東京電力株式会社柏崎刈羽原子力発電所

敷地周辺海域の地質・地質構造に関する補足説明

平成 20 年 4 月 28 日

東京電力株式会社

第1-1図 敷地前面調査海域の音波探査記録及び海底地質断面図 (エアガン・マルチチャンネル音波探査; M-8測線)

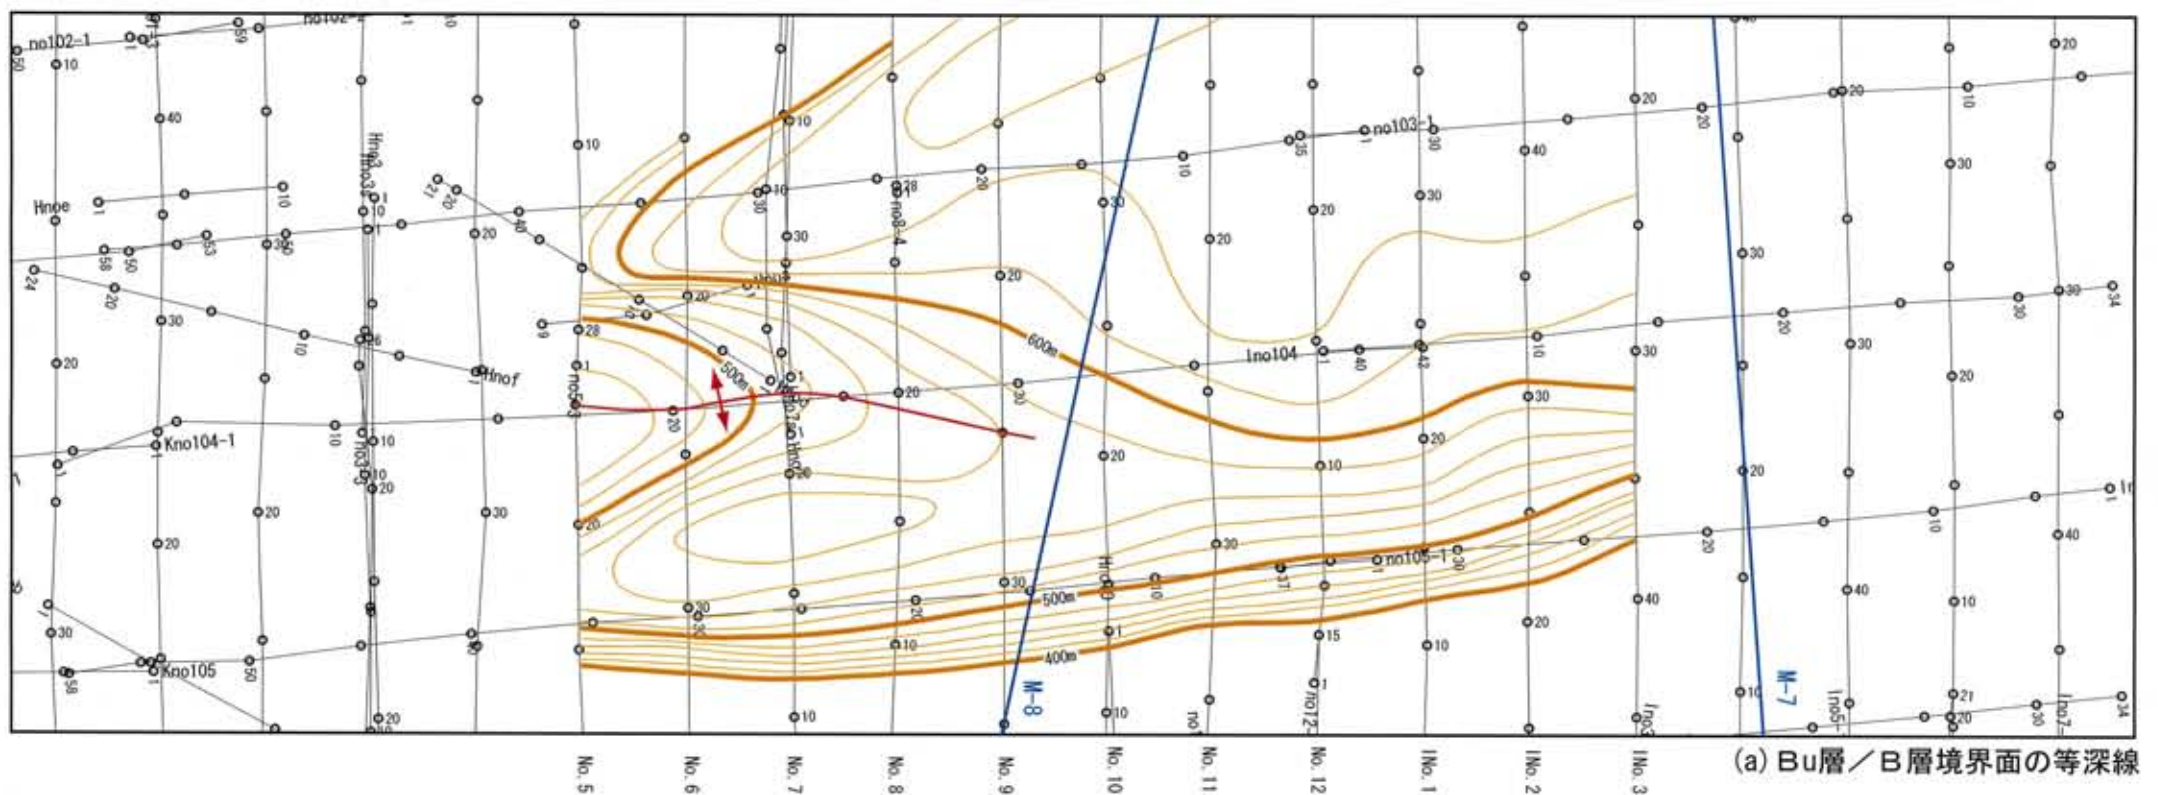
F-B 褶曲群は、地下深部に南東傾斜の逆断層が想定され、その活動に伴いその上盤側に形成された断層関連褶曲であり、合同WG（第6回；平成20年4月18日）において、同褶曲群の北部については、M-8 測線においてBu層及びそれ以下の各層が概ね水平な構造を示すことから、同測線付近を北端付近と判断した（第1-1図）。このF-B 褶曲群の北端について、さらに詳細に評価することを目的に、海底地形及びスパーカー・シングルチャンネル音波探査記録に基づき詳細な検討を行う。

（平成20年4月18日、合同W6-1へのコメント）

背斜の高まりは No.7 測線からその北方の No.9 測線にかけて急激にその量を減じており、活動は No.9 測線あるいは M-8 測線付近でほぼ終息していると考えられる。

以上のことから、F-B 褶曲群の活動的な区間は、M-8 測線までと判断されるが、念のため不確かさの考慮として No.11 測線までとする。

第1-3図(1) 敷地前面調査海域の音波探査記録及び海底地質断面図
(スパーカー・シングルチャンネル音波探査; No. 5測線)

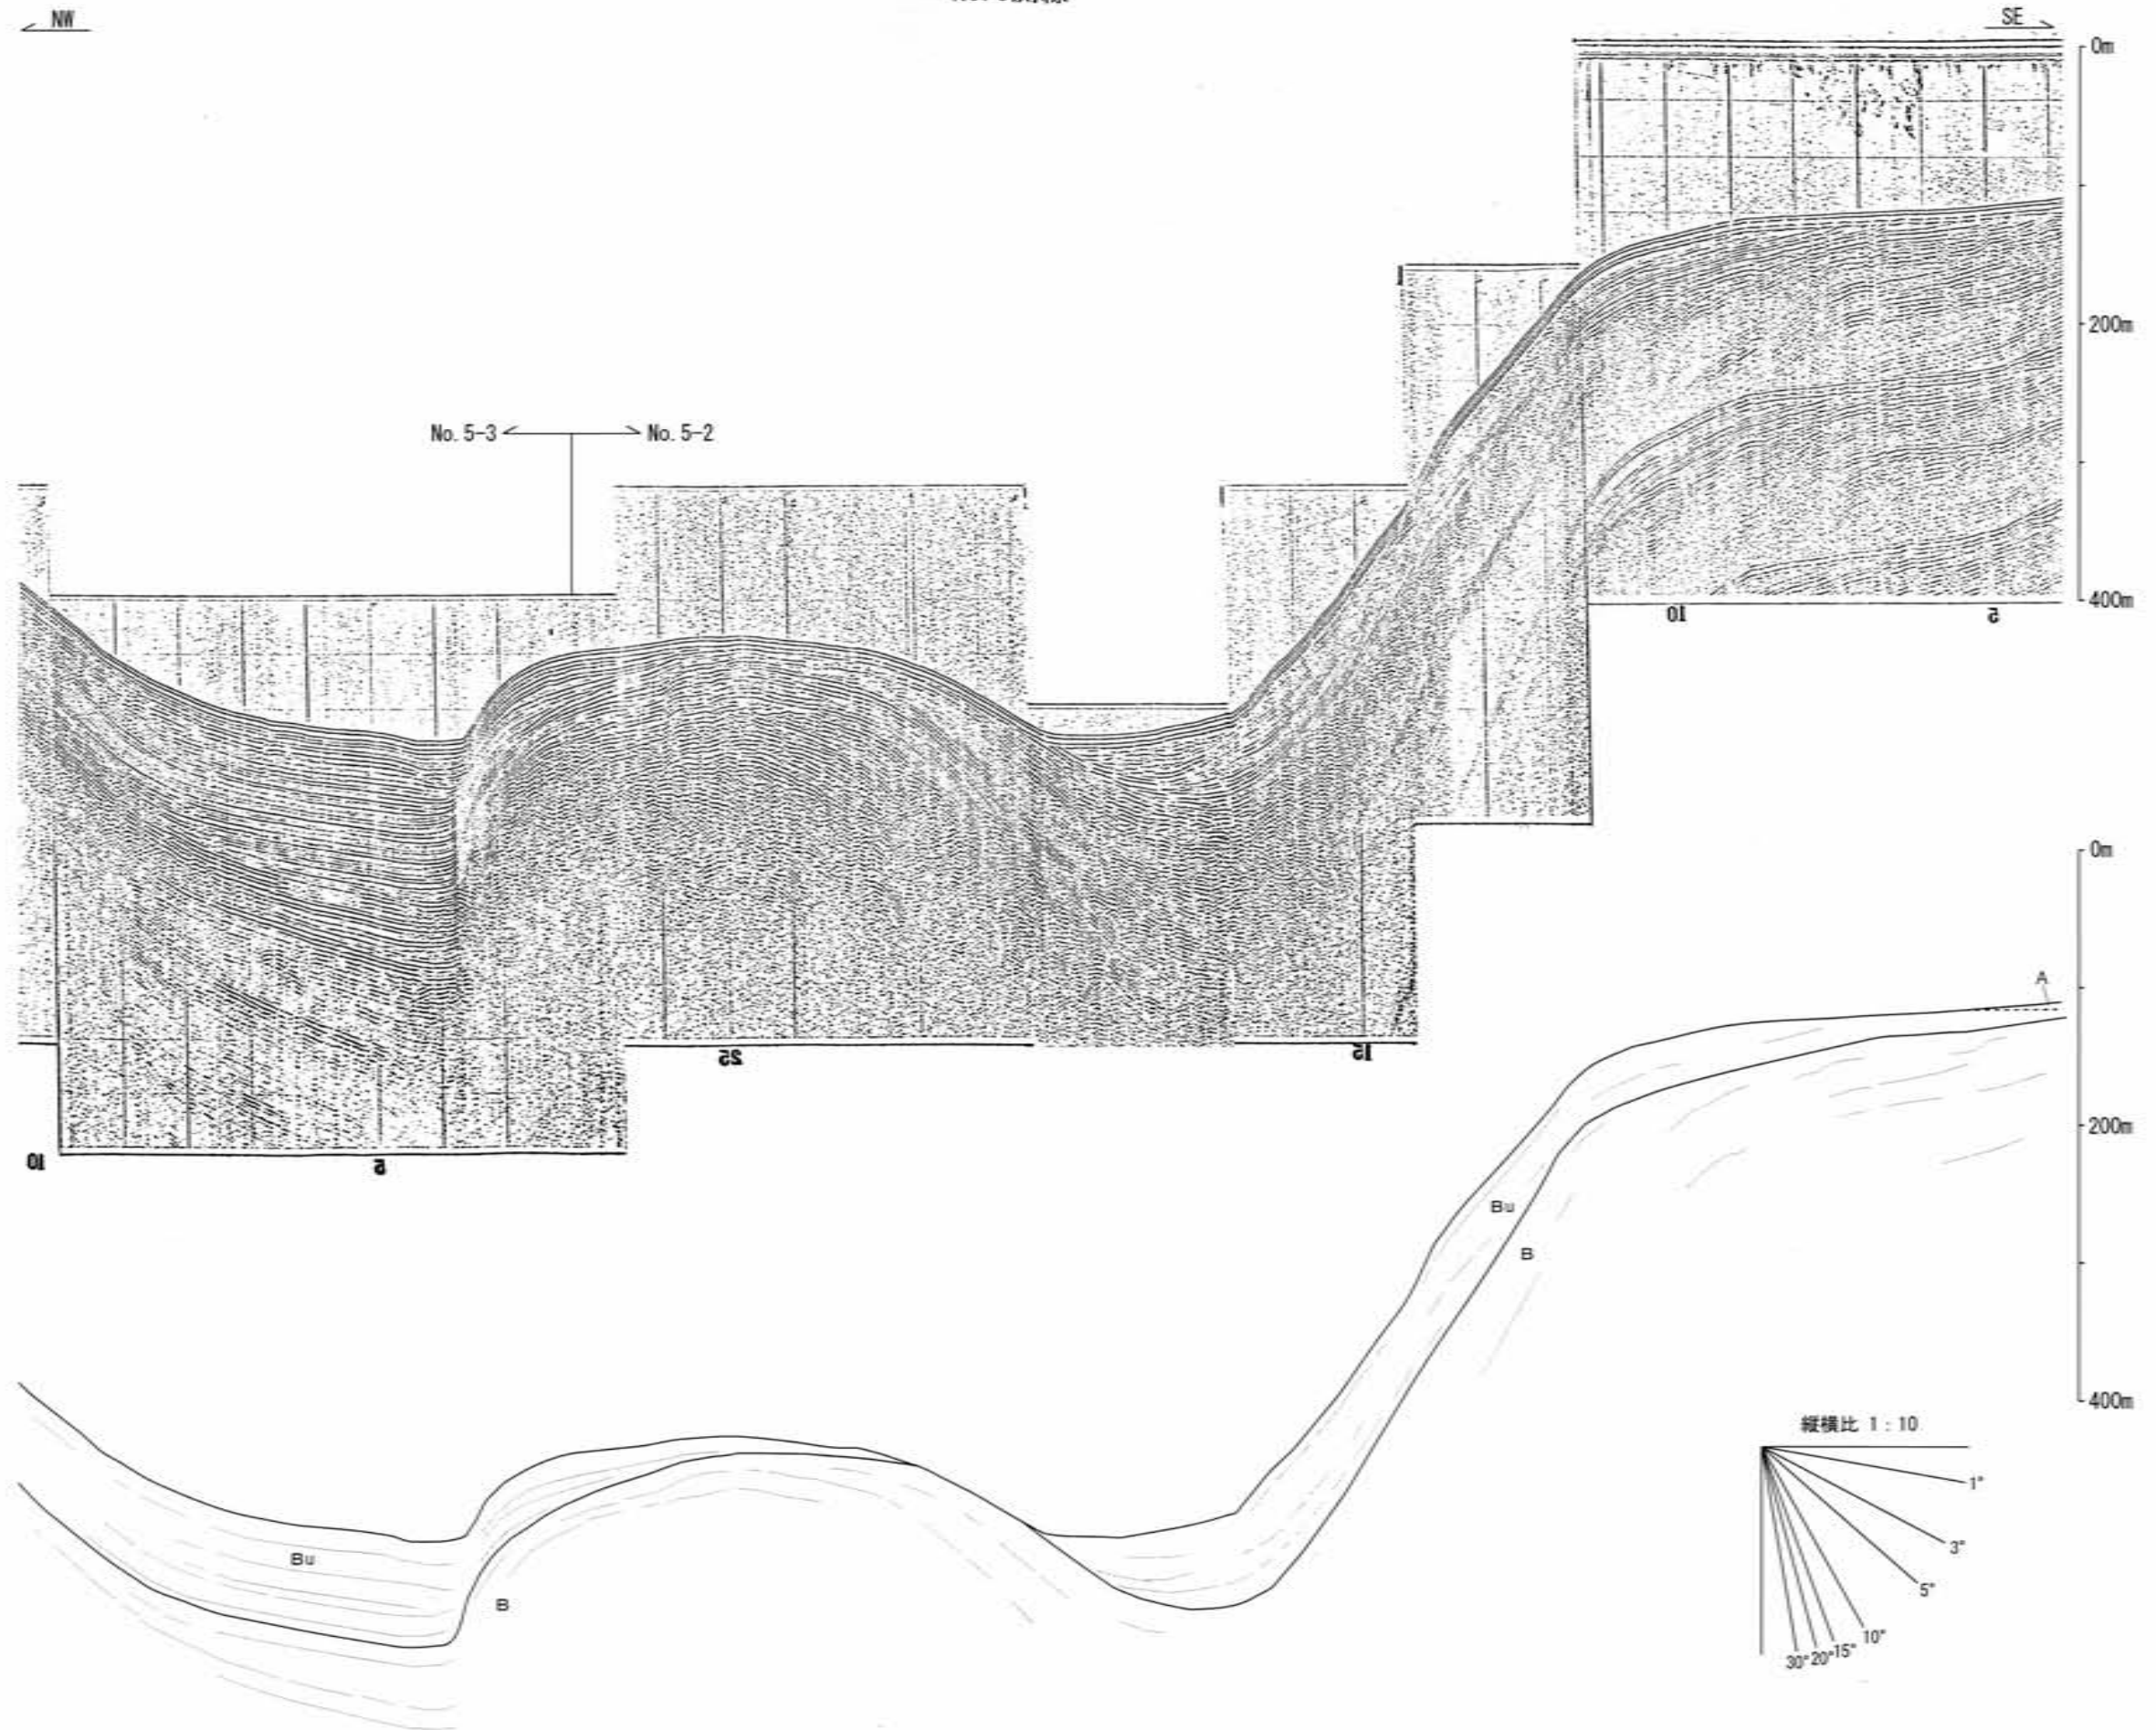
佐渡海盆南端部に位置するNo.5 測線及びNo.6 測線には、海盆中央部に背斜構造が認められる（第1-3図(1), (2)）。同背斜は、その北西側の翼が急傾斜を示す非対称な背斜構造であり、Bu層以下の地層に growth triangle 等が認められ、Bu層以下の地層に累積的な変形を与える活背斜である。以下、この背斜の北西側の翼を前翼、南東側の翼を後翼と呼ぶ。

第2-2図 敷地前面調査海域の音波探査記録解釈図
(エアガン・マルチチャンネル音波探査; M-7測線)

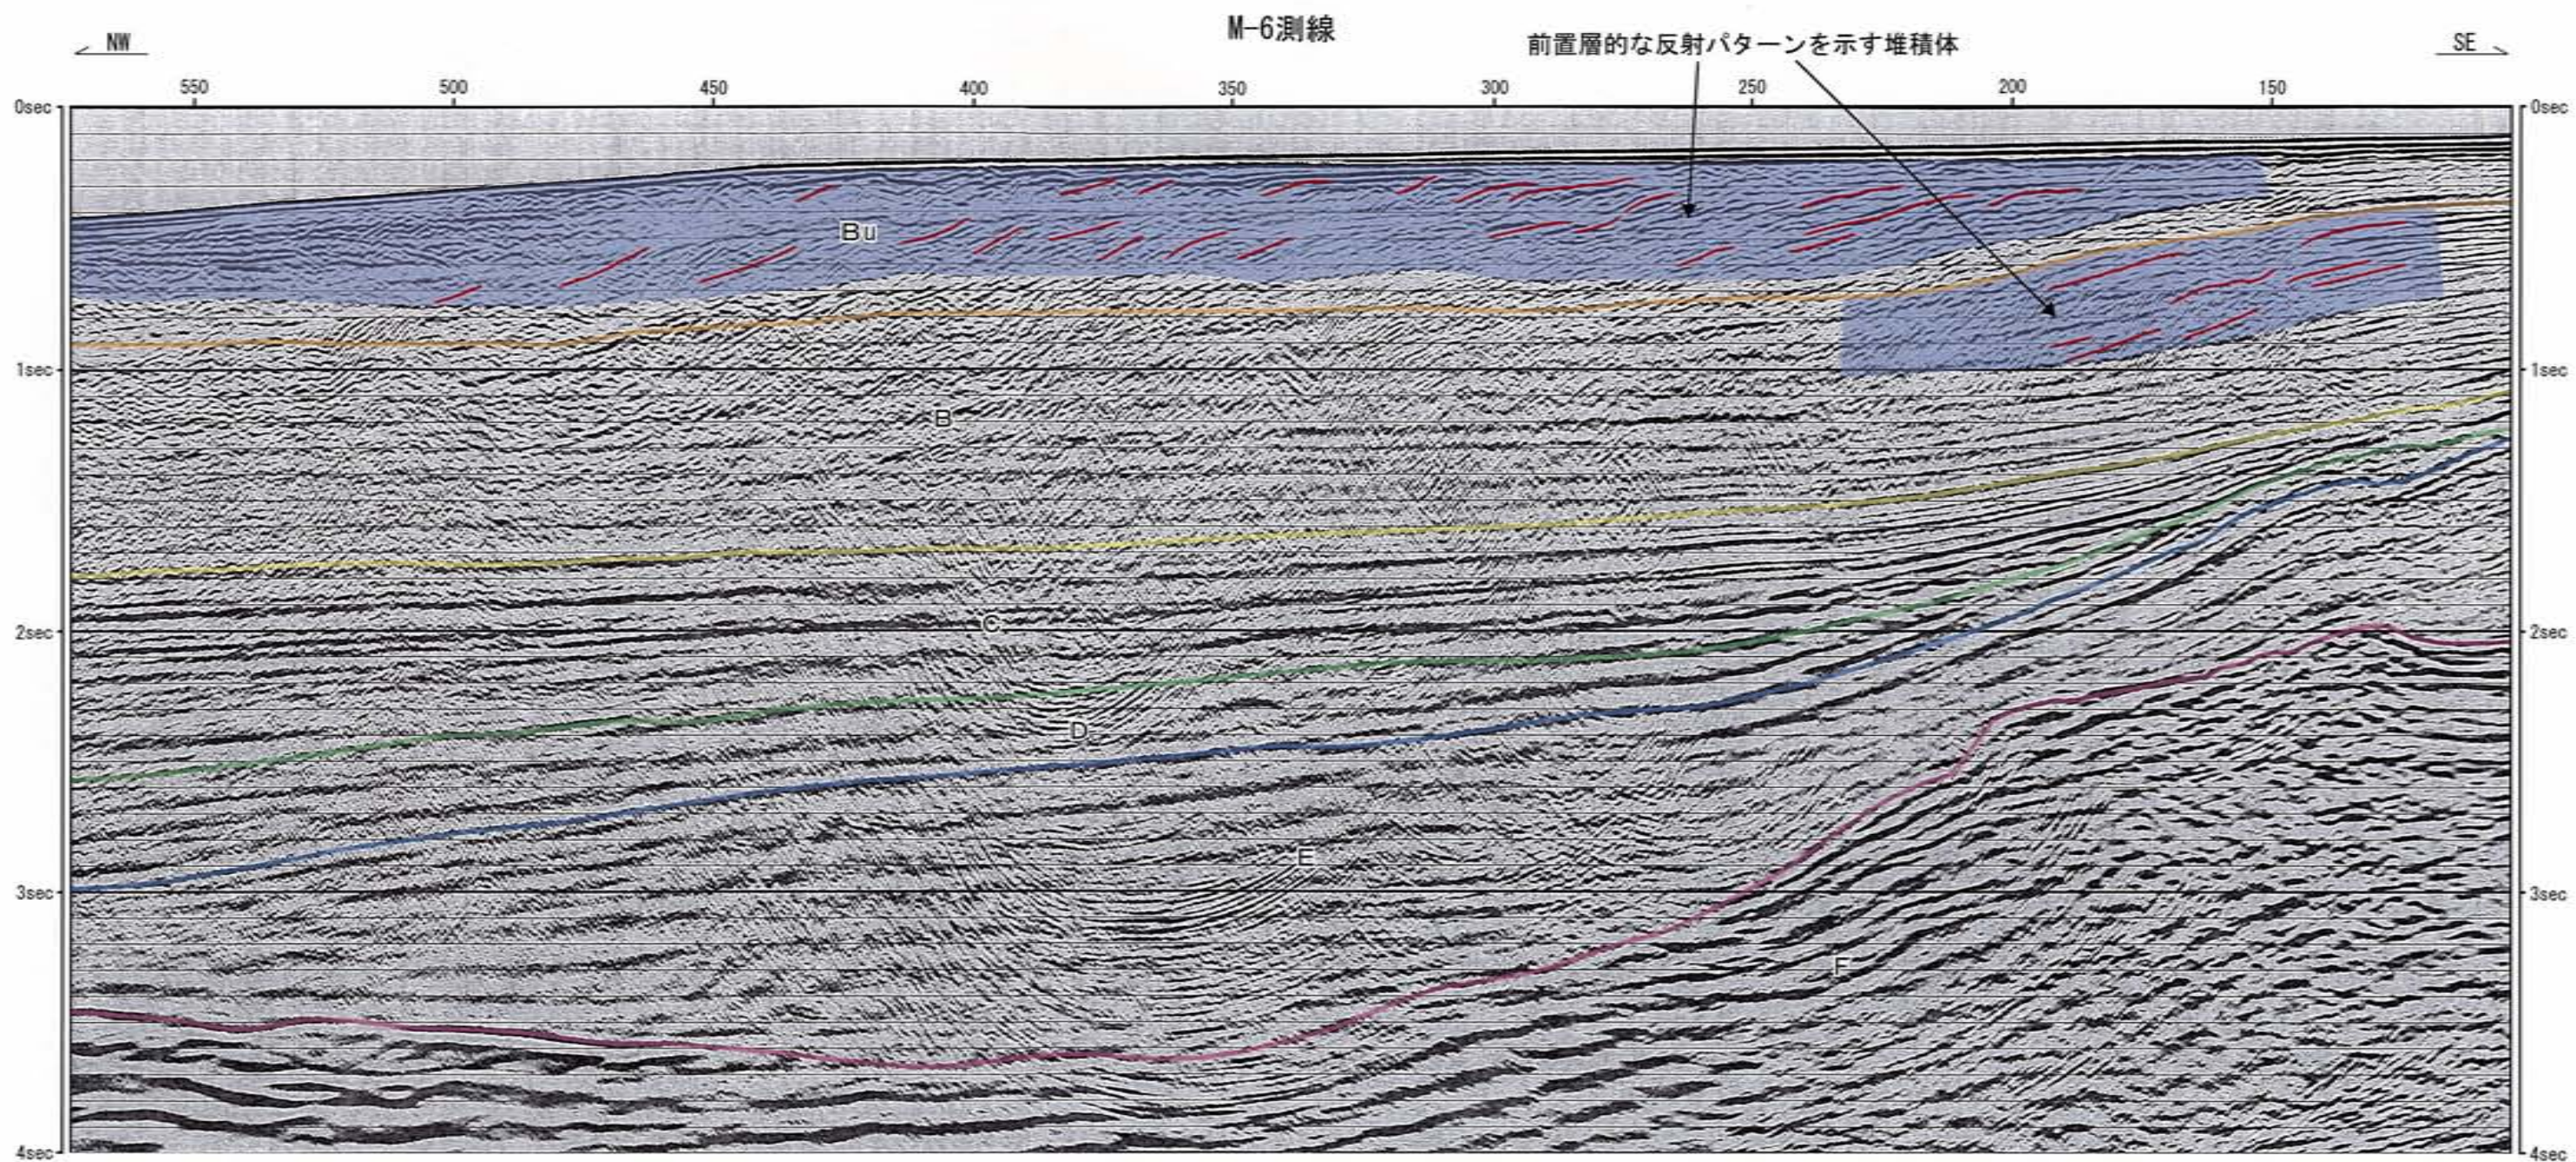
渡辺ほか(2007)⁽¹⁾は、当社既往海域調査結果の検討を行い、海底の地形に基づき、敷地前面の大陸棚斜面の基部に沿って活断層あるいは推定活断層を示し、その長さを35km～50kmとしている。この断層について、合同WG(第6回;平成20年4月18日)においては、その南部区間はF-B褶曲群中の活向斜軸部に位置していること、北部区間では少なくともB層以上の地層に変位を与える断層は存在せず、B層及びB_u層に認められる前置層的な反射パターンと大陸棚斜面とは調和的な形態を示していることから、大陸棚斜面は堆積構造を反映したものであることの説明を行った(第2-1図、第2-2図)。

(平成20年4月18日、合同WG6-1へのコメント)

敷地前面の大陸棚斜面の北部区間においては、上述のように、寺泊沖のM-7測線においては、少なくともB層以上の地層に変位を与える断層は存在せず、B層及びB_u層に認められる前置層的な反射パターンと大陸棚斜面とは調和的な形態を示している(第2-2図)。その北方の角田沖M-6測線においても同様に、大陸棚外縁部には前置層的な反射パターンを示す地層が分布し、大陸棚斜面を形成しており、大陸棚斜面付近には少なくともD層以上の地層に断層の存在を示唆する構造は認められない(第2-3図)。敷地に近い出雲崎沖M-8測線においては、大陸棚斜面付近のB層以下の地層に緩やかな褶曲構造が認められるものの、大陸棚外縁部には前置層的な反射パターンを示す地層が分布し、大陸棚斜面を形成している(第2-4図)。

以上のことから，佐渡海盆東縁の大陸棚斜面は，プログラデーションにより堆積した前置層の堆積面と判断される。
